**Avis délibéré de la Mission régionale
d'autorité environnementale de Bretagne sur
le projet de parc éolien de Néo Avel à Canihuel (22)**

n°MRAe 2021-008767

Synthèse de l'avis

Analyse paysagère du cumul des parcs éoliens depuis le bourg de Canihuel. Les zones bleues correspondent aux visibilités éoliennes, les flèches roses tiennent compte de la topographie masquant certains parcs et les vertes, des espaces de respiration sans éolienne (source : dossier).

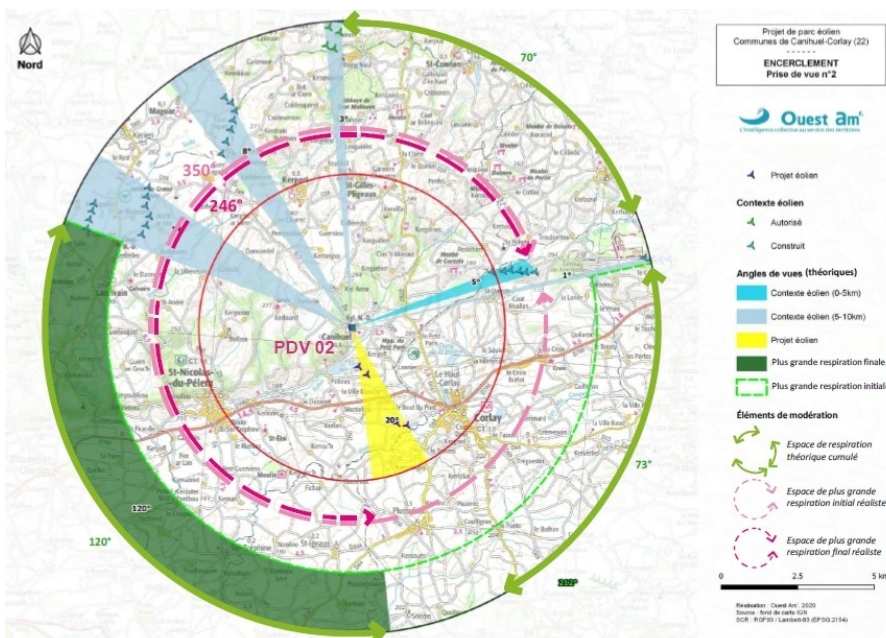
Des diagrammes d'encercllement ont été réalisés pour les bourgs de Canihuel, Corlay et le Haut-Corlay. Ils montrent que la saturation depuis ces bourgs sera faible du fait de la topographie et de l'éloignement des parcs (seul un parc se situe aujourd'hui à moins de 5 km). Pour Canihuel, l'espace de respiration (plus grand angle sans éolienne), passe de 350° à 246°. Pour Corlay et le Haut-Corlay, cet espace passe de 345° à 225°, mais **ce travail demande à être complété par l'ajout de deux parcs en cours d'instruction à l'est de ces deux communes**¹⁶.
